**AVIS RELATIF À LA PROTECTION
CONTRE LES EVENTUELS EFFETS NOCIFS ET NUISANCES
PROVOQUÉS PAR LES RAYONNEMENTS NON IONISANTS
GÉNÉRÉS PAR DES ANTENNES ÉMETTRICES STATIONNAIRES**

Commune : NASSOGNE - Exploitant : PROXIMUS

Référence exploitant : 84MAB_02

Rapport n° 3710 / 2024

Figure 1 : Vue en plan des lieux de séjour et des points de contrôle

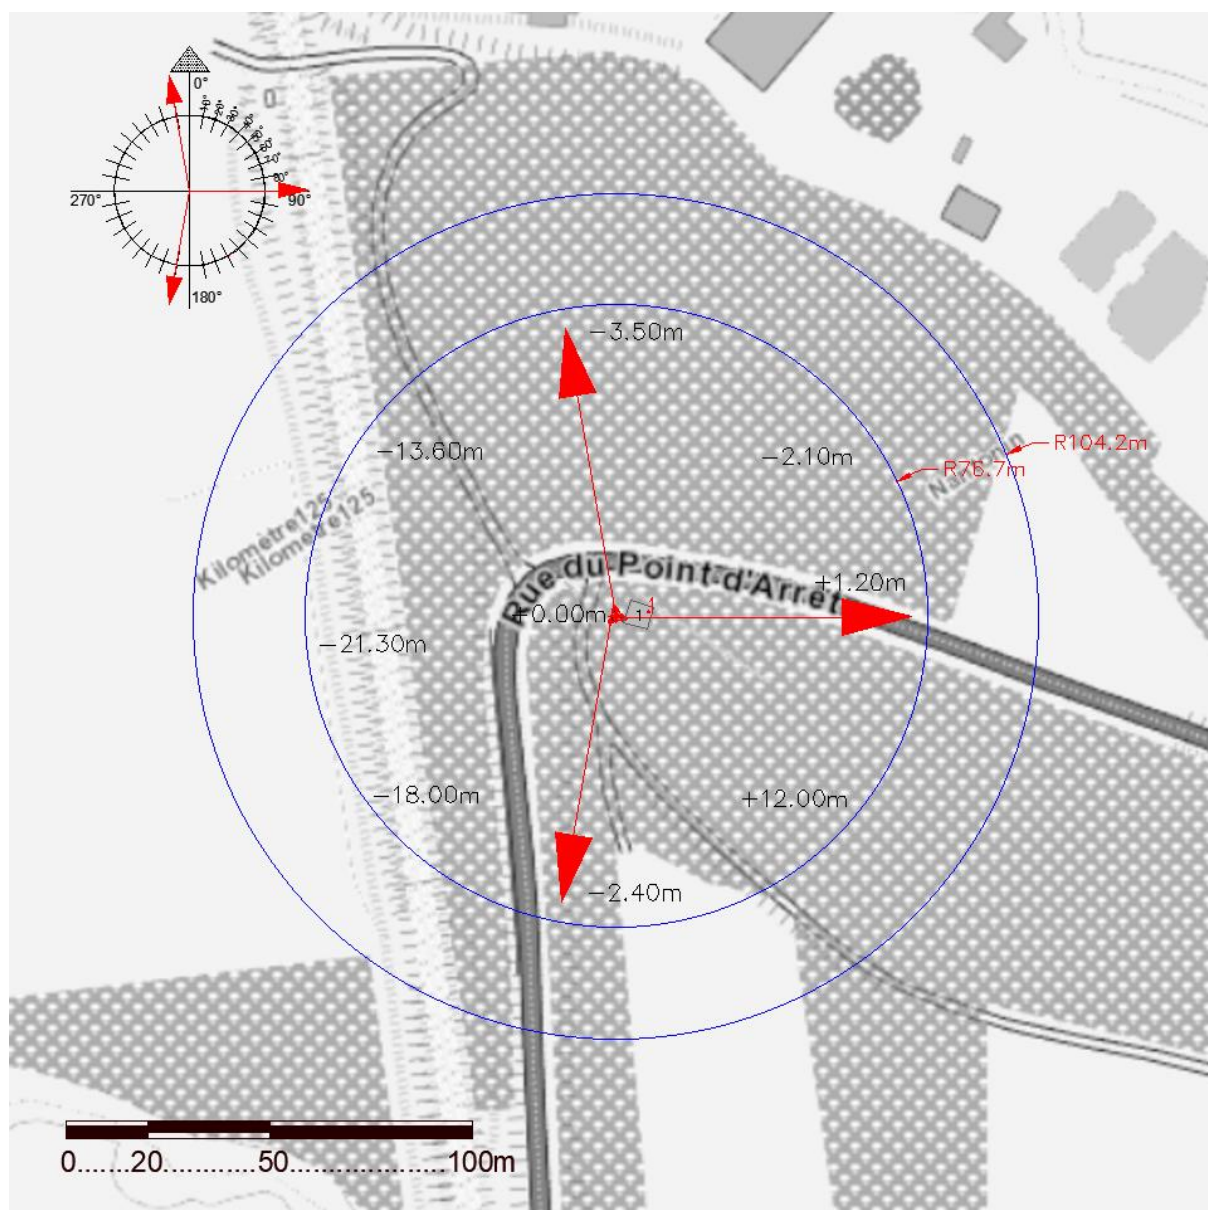
En ce qui concerne les antennes de l'installation mentionnées dans le tableau 1, la distance maximale à laquelle la limite pourrait être atteinte, à l'extérieur, est égale à 87,6 m. S'il n'y a pas de LS à une distance inférieure, les antennes respectent forcément la limite d'immission.

Dans le cas des LS situés à l'intérieur des bâtiments, une atténuation d'obstacle est prise en compte et il en résulte que la distance maximale à laquelle la limite pourrait être atteinte se réduit à 62,0 m.

Les résultats de l'évaluation décrite au paragraphe 4 indiquent que les antennes émettrices stationnaires de l'installation faisant l'objet du présent avis ne produisent pas, dans un lieu de séjour, un rayonnement électromagnétique maximum supérieur aux limites fixées à l'article 4 du décret.

Figure 2 : Vue en plan des installations d'antennes dans un rayon de 300 mètres autour de l'installation faisant l'objet de la demande d'avis

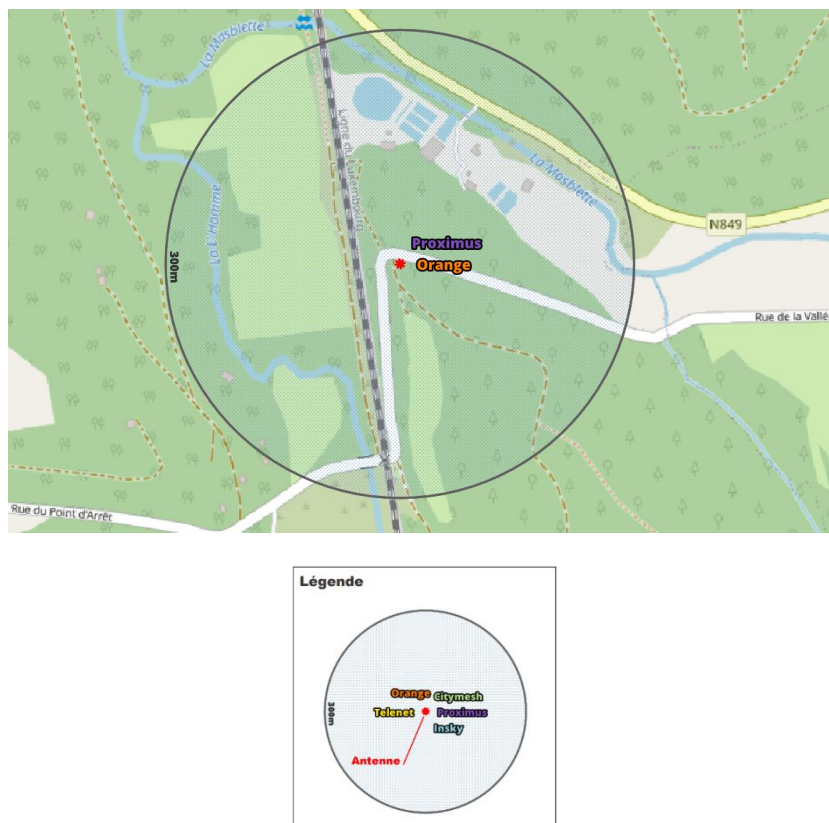
Compte tenu des considérations ci-dessus, il apparaît que l'intensité du rayonnement électromagnétique généré, dans les lieux de séjour situés dans un rayon de 300 mètres autour de l'installation référencée dans le paragraphe 2, par l'ensemble des antennes émettrices stationnaires de l'ensemble des exploitants du même site d'antennes émettrices stationnaires respecte la limite fixée à l'article 4, § 2 du décret.
